Mise en compatibilité du PLU avec le projet
de restructuration - extension de l'hôpital de Moze

Réunion d'examen conjoint

24 janvier 2022

Mise en compatibilité du PLU

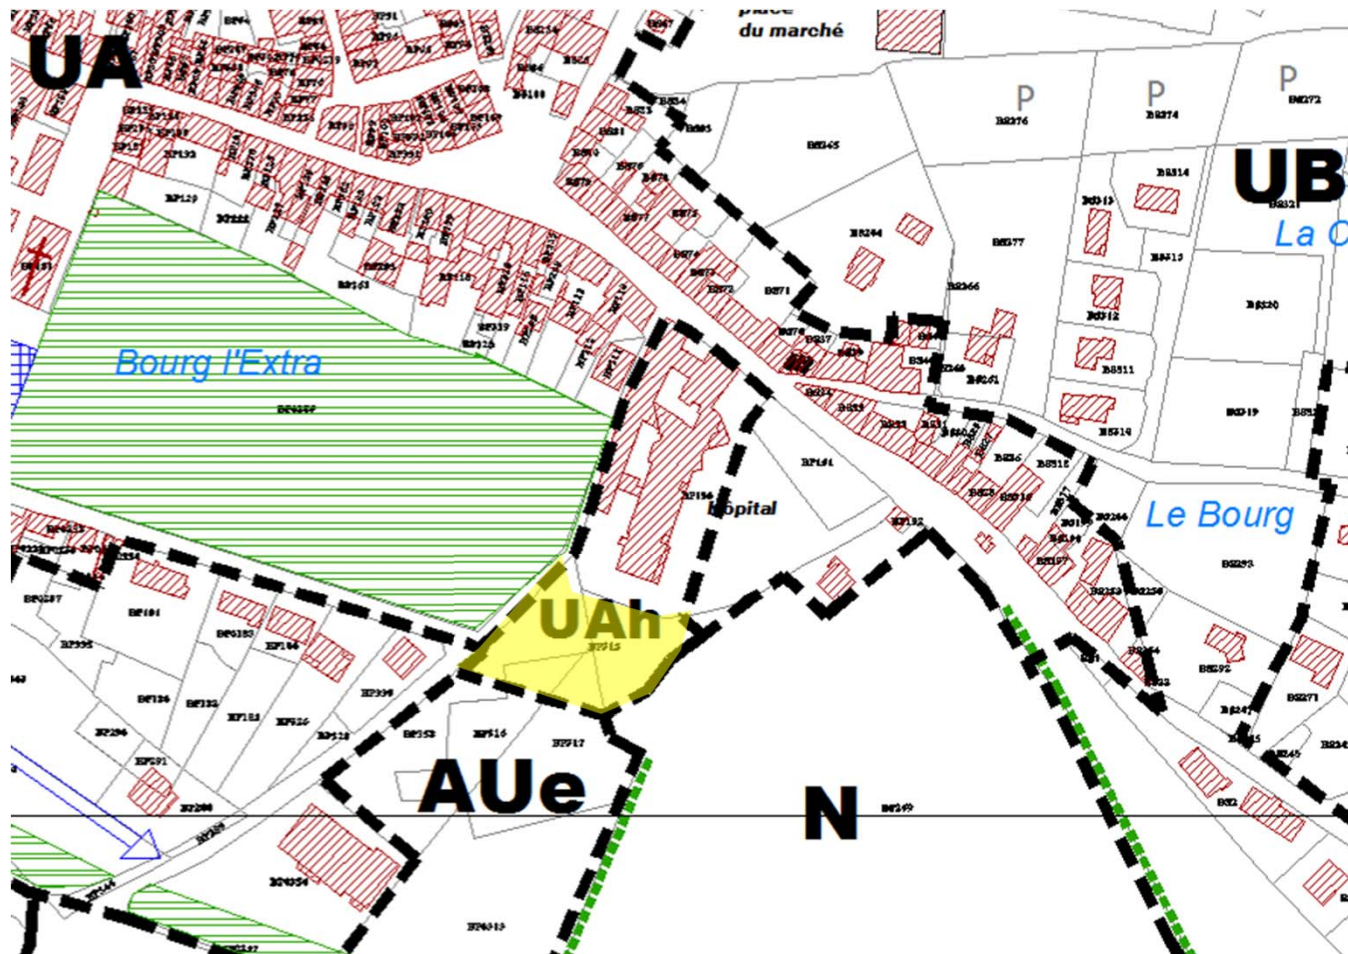
Modifications règlement graphique :

- > Intégration en zone UA des parties de zone AUE et N concernées par le projet ;
- > Délimitation d'un secteur UA_h spécifique à l'hôpital pour permettre les adaptations nécessaires du règlement écrit de la zone UA
